島根原子力発電所 2 号炉 重大事故等対策の有効性評価等について

(コメント回答)

令和 2 年 6 月
中国電力株式会社

1. 審査会合での指摘事項に対する回答	
（1）重大事故等対策の有効性評価	・・・ P2
（2）格納容器フィルタベント系について	・・・ P8
（3）残留熱代替除去系について	・・・ P18
（4）水素爆発による原子炉建屋等の損傷を防止するための設備について	・・・ P21

図266-1 主蒸気管破断時の冷却材流出量の変化

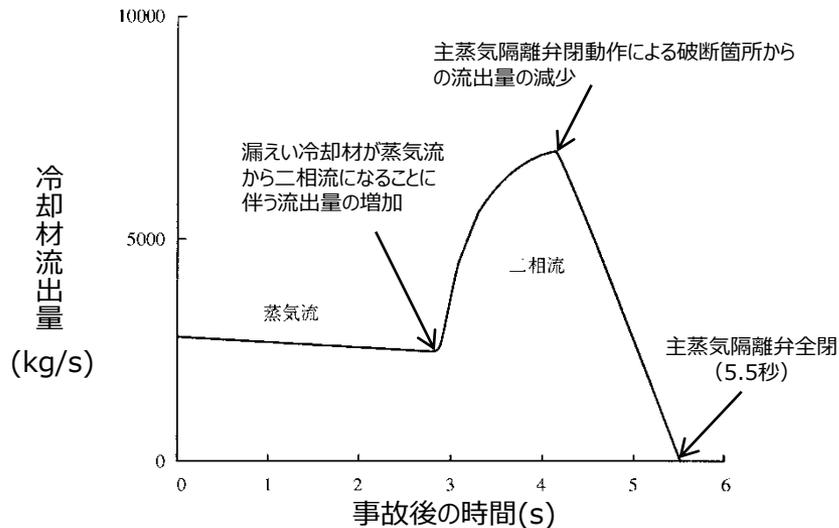
- 指摘事項 (第866回審査会合 令和2年6月9日)
ブローアウトパネルの数を3個から2個に変更する影響について、既許可の添付書類十の解析の主蒸気破断における被ばくの影響について明確にすること。

既許可の添付書類十の主蒸気管破断事故における線量評価においては、大気中へ放出される核分裂生成物はタービン建物から地上放散するものとして評価を行っていることから、原子炉建物燃料取替階ブローアウトパネルの数の変更に伴う被ばく線量評価結果への影響はないことを確認している。

図171-1 ベント実施時の大型送水ポンプ車の運転及び給油作業タイムチャート

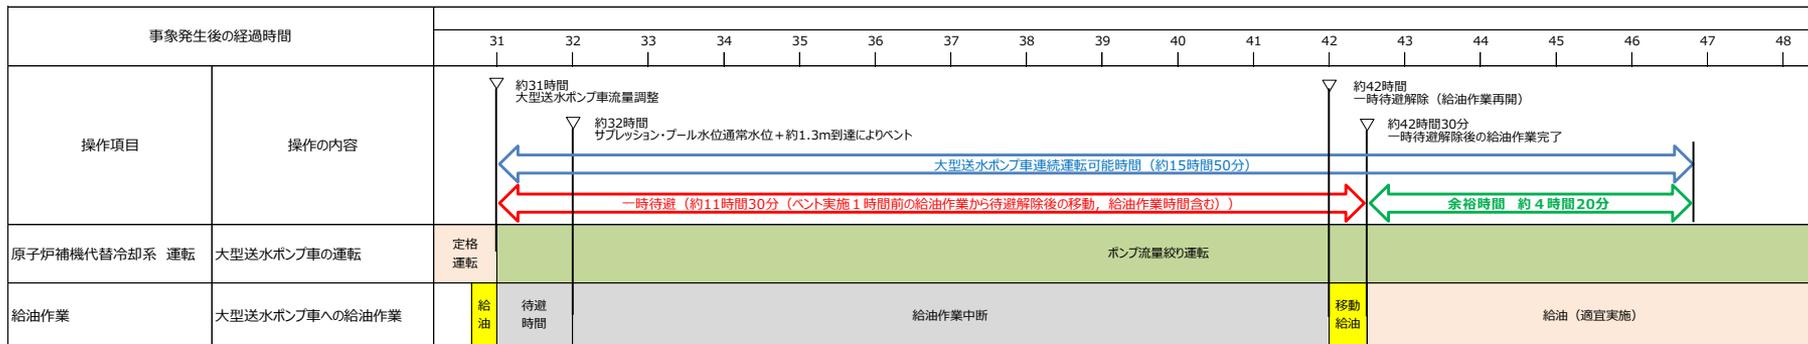
- 指摘事項（第858回審査会合 令和2年4月28日）
格納容器ベント実施時の一時退避中における大型送水ポンプ車への給油作業の必要性について、想定する大型送水ポンプ車の流量の妥当性も踏まえて説明すること。また、対策の変更の際には、ソフトだけでなくハードでの対応も検討した上で、対策の妥当性を説明すること。
- 回答
 - 一時待避中における大型送水ポンプ車への燃料給油は、運用面及び設備面の対応を講ずることで不要とする。
 - 運用面の対応として、ベント実施前の大型送水ポンプ車の必要流量を算出し、それに見合った燃料消費量を実証試験で確認したところ、一時待避中における待避時間（約11時間30分）を超える約15時間50分の運転継続が可能であることが確認できたため、一時待避前に必要流量まで絞り、連続運転可能時間を延長する。また、設備面の対応として、大型送水ポンプ車の燃料タンク容量（現状990L）を増量し、運転時間をさらに延長する。

- 第858回審査会合時において、一時待避中の大型送水ポンプ車の必要流量は、原子炉停止8時間経過後の崩壊熱（23MW※1）を除去するための必要流量780m³/hとし、既実証試験結果を参考に近い流量であった880m³/h時の燃料消費量から、再給油はベント実施7時間後としていた。
今回、解析結果のベント実施時間は事象発生約32時間後であり、運用上ベント実施1時間前（事象発生約31時間後）に燃料給油を実施し待避するが、原子炉の崩壊熱はベントにより大気へ放出され大型送水ポンプ車による冷却は必要ないため、その他補機（FPC等）の冷却のみを考慮する（約4MW）こととし、必要流量は大型送水ポンプ車の最低流量約340m³/hでの運転継続時間について再検討した。
※1：原子炉及びその他補機（FPC等）の崩壊熱を含んでいる。
- 上記を踏まえ、大型送水ポンプ車の流量約340m³/hでの燃料消費量を確認するため実証試験※2を実施した。試験の結果、340m³/hでの燃料消費量は約60L/hであり、連続運転可能時間は約15時間50分※3となる。
上記試験結果より、図171-1に示す一時待避中において、燃料給油を実施することなく、大型送水ポンプ車の運転を継続させることが可能であることから、流量を340m³/hまで絞り、連続運転可能時間を延長する。
※2：実証試験（燃料消費量確認）は、規定流量にて約1時間運転し、1分毎にデータを採取しその平均を算出
※3：燃料タンク容量990Lのうち、タンク底部の吸い取れない容量約35Lを除いた値（955L）にて算出

- 運用面による対応により、一時待避中に燃料給油を実施することなく、継続運転が可能であるが、さらに連続運転可能時間に余裕を持たせるため、大型送水ポンプ車のタンク容量を増量することで、連続運転可能時間を延長させる。
- 設備面による対応として、大型送水ポンプ車の燃料タンク容量を既存の990Lから、約1時間以上の運転延長が可能となるようタンク容量を増量する。

図106-1 性能検証試験結果 (ベンチュリノズル部におけるベントガス流速に対する除去係数)

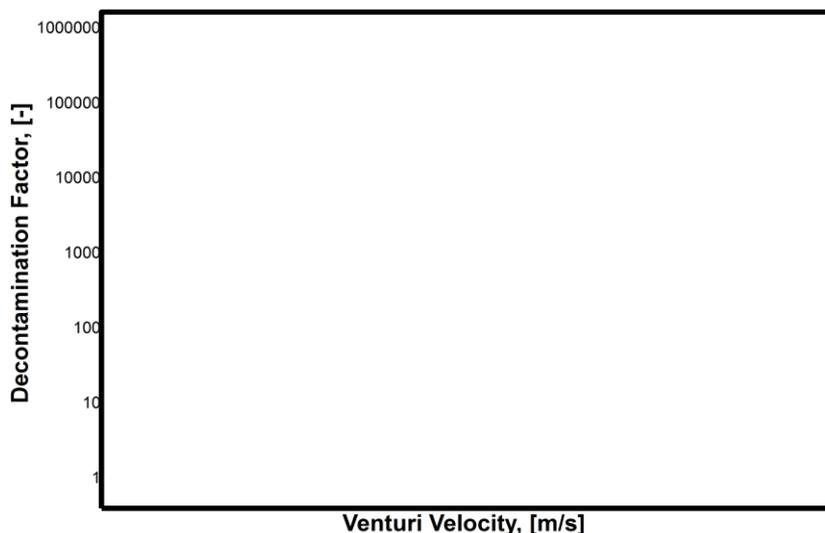
ベント戦略の変更による低圧・低流速状態でのベント実施時のフィルタ性能への影響評価に性能試験結果を踏まえて説明すること。

- フィルタ装置 (スクラバ容器) はベンチュリスクラバ及び金属フィルタの組合せでエアロゾルを除去するものであり、図106-1に示すとおり、フィルタ装置 (スクラバ容器) 全体の性能検証試験範囲 (①) は全域にわたって 以上を満足する。
- ベント戦略の変更による低圧・低流速状態でのベント実施においてフィルタ性能が要求されるケースとしては、アーリーベント後に炉心損傷する場合が考えられるが、この場合に該当するシナリオとして、仮にTQUVシナリオでアーリーベント後に炉心損傷する場合を想定すると、事故後7日間のベンチュリノズル部のベントガス流速は図中②に示す範囲となり、全範囲にわたり性能検証試験範囲 (①) 内であるため、フィルタ装置 (スクラバ容器) は十分な性能があると評価できる。
- なお、アーリーベント後にベンチュリスクラバの設計上考慮している運転範囲 (③) を下回る範囲で炉心損傷する場合、金属フィルタの負荷量が大きくなることが考えられるが、仮に有効性評価のうち炉心損傷する代表的な事故シナリオである格納容器過圧・過温破損におけるエアロゾル移行量の全量が金属フィルタに移行すると想定した場合でも、金属フィルタの閉塞が発生することはない。

図108-1 設計変更の経緯

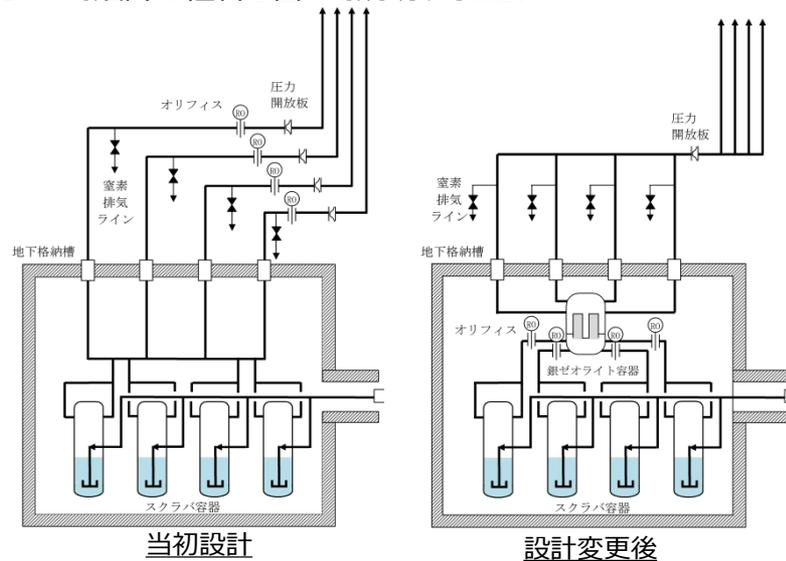
- 指摘事項 (第838回審査会合 令和2年2月20日)
系統設計として、スクラバ容器等を4基構成にしている理由、性能への評価について設計の経緯も含めて説明すること。

- フィルタベント設備のシステム設計としては、海外でスクラバ容器を2基構成とした実績があり、島根2号機においても地下格納槽内の配置スペースの観点で容器をコンパクトに設計するため、スクラバ容器を複数基とする設計が可能であることを確認したことから、スクラバ容器を複数基で構成するシステムを採用した。
- スクラバ容器の容量として、スクラバ容器の設計崩壊熱量370kWに対応できるスクラビング水量を確保するため、性能検証試験 (JAVA試験) で使用された容器と同等の高さのスクラバ容器を4基設置することとした。
- スクラバ容器を4基構成としたことから、フィルタ装置出口配管についても4本構成とした。

- フィルタベント設備の設計を進める段階で、スクラバ容器では捕集できない有機よう素を捕集するために銀ゼオライト容器を追加することを決定し、スクラバ容器下流に追設した。銀ゼオライト容器については、必要な容量と設置スペースを考慮し、1基構成とした。
- 銀ゼオライト容器の追設に伴い、流量制限オリフィスの位置を銀ゼオライト容器上流としたことにより、フィルタ装置出口配管4本にそれぞれ設置することとしていた圧力開放板にかかる圧力が低下し、圧力開放板の破裂枚数に応じた配管圧損を計算した結果、圧力開放板が2枚破裂すると残り2枚の圧力開放板上流の圧力が設定破裂圧力 80 kPa[gage] を下回ることを確認したため、フィルタ装置出口配管について途中で1本の配管 (400A) に合流させ、圧力開放板を1個設置する設計に変更した。

- スクラバ容器を4基構成とした場合でも、各スクラバ容器の配管圧損の差が十分小さくなるよう配管のルート計画を考慮しており、ベント流量のバラつきを評価した結果、性能に影響は無いことを確認している。
- フィルタ装置出口配管を4本構成とした場合でも、フィルタ装置出口配管の圧力損失が小さくなるよう配管口径を300Aとし、流量制限オリフィスにおける圧力差を確保することで、ベントガス流速の運転範囲が性能検証試験範囲内であることを確認している。

図109-3 放出端の雨水浸入防止対策

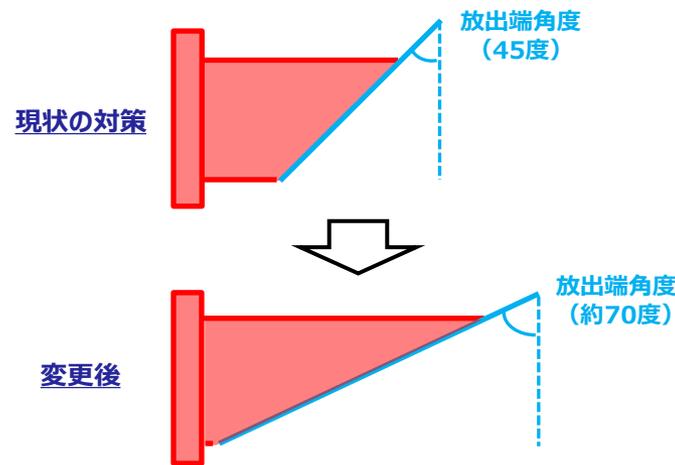
- ベント実施中はフィルタベント排気ラインへ凝縮水が滞留し、排気ラインドレンからスクラバ容器（銀ゼオライトフィルタ経由）へ排出されるとの説明であるが、銀ゼオライトフィルタへの影響について詳細に説明すること。また、通常待機時に滞留する雨水の排出の頻度の考え方を示すこと。
- 格納容器フィルタベント系への雨水の流入防止について、現状の対策を説明するとともに、影響、効果等を考慮して追加対策ができるか検討すること。

- 格納容器フィルタベント系出口配管の放出端は，図109-2に示すとおり，放出方向を水平とし，水平部を1m以上確保したうえで，先端を45度で斜切りした形状としていたが，さらに，図109-3に示すとおり，先端を約70度で斜切りした形状に変更することで，出口配管内に雨水が浸入し難いような対策を図る。なお，放出端には，異物混入防止のためバードスクリーンを設置する。
- 上記の対策により，出口配管内への雨水の浸入はほぼないと考えているが，出口配管下端の雨水排水ラインの止め弁について，格納容器フィルタベント系の系統待機時における弁状態を閉運用から開運用に変更することとし，系統待機時に雨水排水ラインに雨水が溜まらない運用とする。雨水排水ラインの止め弁については，ベント実施前に人力で確実に閉操作する運用とする。

図1-1 可搬型格納容器除熱系による格納容器除熱

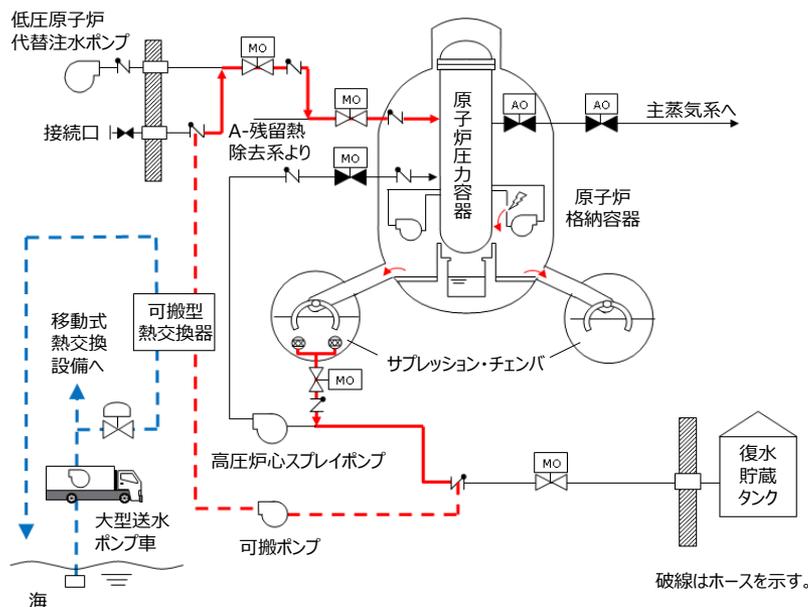
除熱手段に関する自主対策についても全体像を示すこと。

サプレッション・チェンバを水源とし、耐熱ホース・可搬ポンプによりサプレッション・プール水を可搬型熱交換器へ供給し、除熱したサプレッション・プール水を原子炉圧力容器へ注水する。可搬ポンプの容量を考慮し、サプレッション・プール水冷却及び格納容器スプレイは行わない設計ではあるが、サプレッション・プール水温及び格納容器温度は低下し、格納容器除熱が可能である。

図7-1 水素ガス流路のイメージ図 (原子炉建物 (断面図))

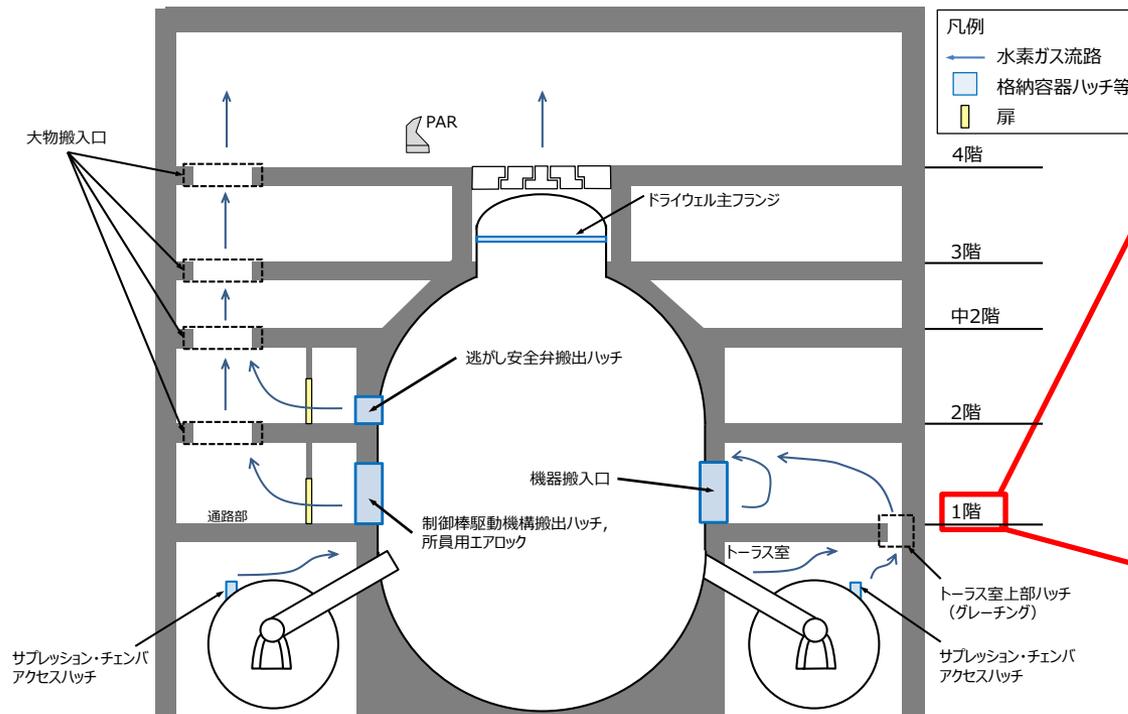
- 水素が建屋内でどのように流れるかを踏まえて、P A Rの設置場所の考え方について説明すること。
- 各サブボリュームに設置されているP A Rの設置箇所には、設置個数の偏りがあるため、設置箇所及び解析モデルの妥当性について、検討過程を含めて説明すること。

- 原子炉格納容器の各ハッチ等から漏えいした水素を含む高温のガスは、図7-1に示すとおり、原子炉建物4階(燃料取替階)に上昇すると考えられることから、燃料取替階にP A Rを設置する。

図9-1 トーラス室水素濃度計の設置場所

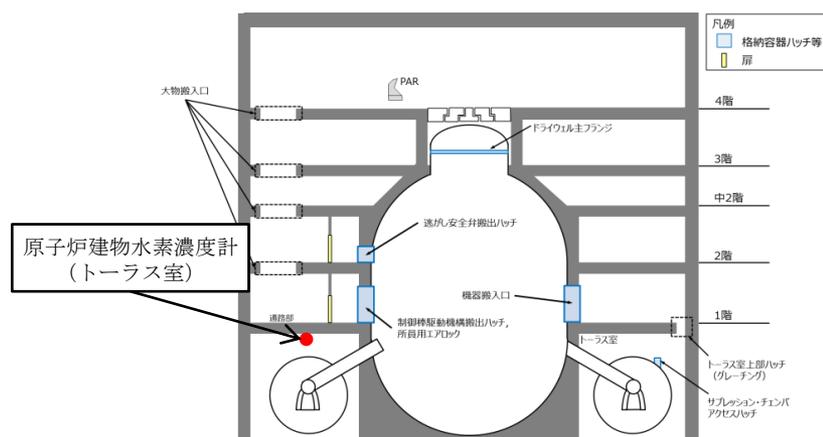
- 指摘事項（第832回審査会合 令和2年2月6日）
局所漏えいを考慮して設置するとしている原子炉建屋水素濃度計について、サプレッションチェンバ・アクセスハッチに設置しない考え方を説明すること。
- 回答
- トーラス室上部ハッチ（グレーチング）は常時開口しており、トーラス室の雰囲気は原子炉建物の上階に流れ水素が滞留することはなく、上階の局所エリア以外と同様、最終的に原子炉建物4階に到達することから、トーラス室は局所エリアとみなさず水素濃度計を設置しない設計としていた。
- トーラス室の水素濃度は可燃限界未満となることは解析でも確認しているものの、PCVから漏えいした水素ガスを早期検知することは、水素爆発による原子炉建物の損傷を防止するために有益な情報となることから、サプレッション・チェンバアクセスハッチが設置されているトーラス室にも水素濃度計を設置し、事故時の監視機能を向上させる設計に変更する。
- トーラス室の水素ガスの挙動としては、原子炉格納容器から漏えいした高温の気体による上昇流と、上昇した気体が天井および側壁にて冷却されることで発生する下降流により、トーラス室の雰囲気全体を混合する自然循環流が生じ、水素濃度はほぼ均一になると考えられるため、計器配置上の制約はない。ただし、影響は小さいもののトーラス室上部ハッチの近傍は開口部での対流により水素濃度の低い上階雰囲気の流入が考えられるため、図9-1に示す開口部の対角位置に水素濃度計を1台設置する。

図10-1 触媒カートリッジへの流入概略図

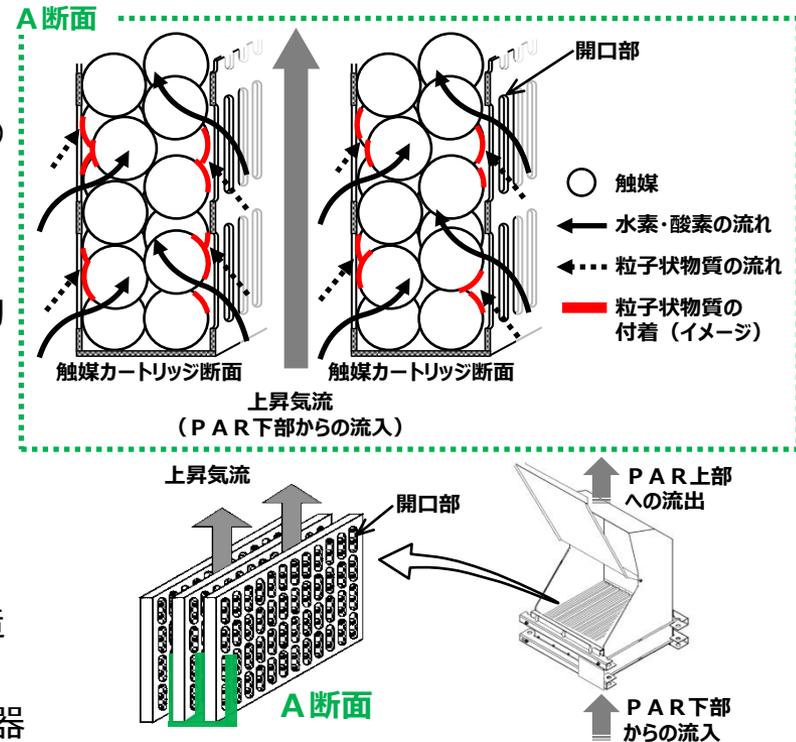
- 反応阻害物質ファクタの評価について、格納容器から漏えいする粒子状放射性物質や一酸化炭素等による触媒性能への影響も含めて整理すること。

- 触媒の性能低下は、粒子状物質によるパラジウムの物理的閉塞により発生するものであり、以下2点の理由により、触媒性能への影響は小さいと考える。(図10-1参照)

① P A R 内部 (カートリッジ間) に発生する上昇気流により、P A R の下部から上部へ運ばれる粒子状物質は、触媒カートリッジを鉛直に設置することで、拡散しやすいガス状物質とは異なり、触媒面への付着 (触媒性能低下) が抑制される。

② カートリッジ内部には触媒を充填しているため、水素及び酸素に比べて粒径が大きい粒子状物質 (約 $1\mu\text{m}$) は、開口部近傍の触媒面に付着するが、粒径が小さい水素 (約 0.28nm) 及び酸素 (約 0.34nm) は、より内側の触媒面にて反応するため、触媒性能は低下しにくい構造となっている。

図11-2 BOP開放による水素濃度の時間変化
(PAR及び格納容器ベント不作動時)

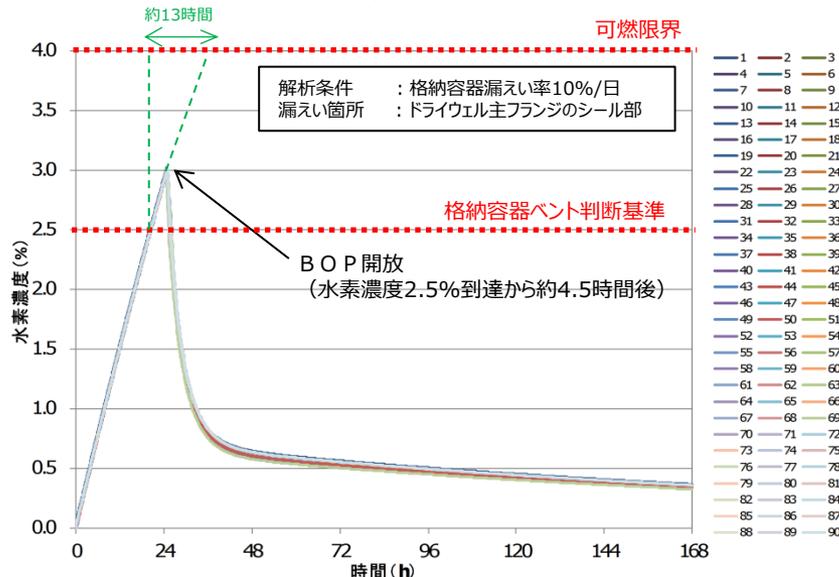
自主対策であるBOP開放の目的, 想定外の水素濃度上昇に対する自主対策を整理して説明すること。

- 原子炉建物燃料取替階ブローアウトパネル (以下, 「BOP」という) 開放は, 図11-1に示すとおり, PARによる水素処理および格納容器ベントを実施してもなお, 水素濃度が低下しない場合に実施し, 更なる水素濃度の低減を図る目的で実施する。
- 図11-2にBOP開放による燃料取替階の水素濃度の時間変化を示す。格納容器ベントの判断基準である水素濃度2.5%から, BOP開放の判断及び準備時間を踏まえても, 可燃限界到達までには十分に時間的余裕があることから, BOPの開放操作は可能であり, BOP開放後は燃料取替階の水素濃度の低減が期待できる。

図12-1 各フロアの水素濃度の時間変化

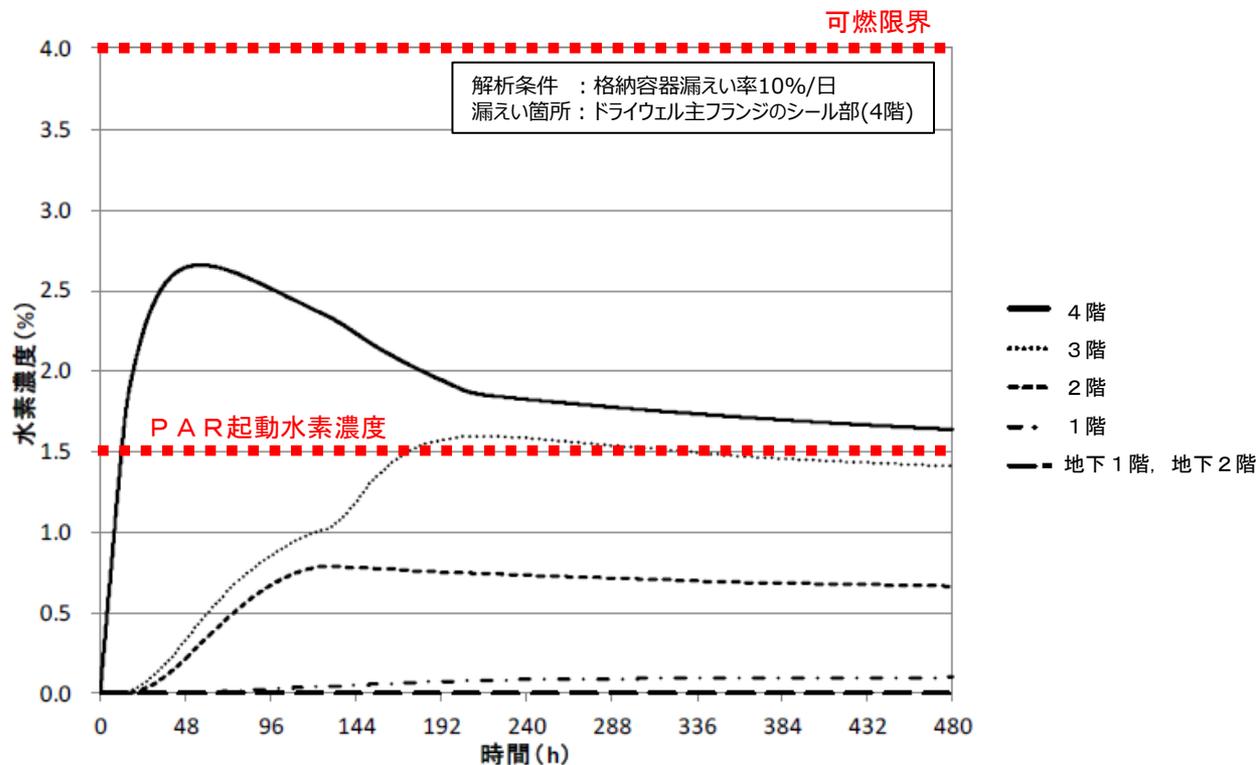
原子炉棟3階の水素濃度が上昇継続しているが、その後の事象収束について整理して説明すること。

- 168時間以降の解析結果を追加した各フロアの水素濃度の時間変化を図12-1に示す。原子炉建物3階の水素濃度について、事象発生から約192時間までは水素濃度が上昇傾向を示しているが、約192時間以降は上昇傾向が緩やかになり、次第に減少傾向に変わることを確認している。
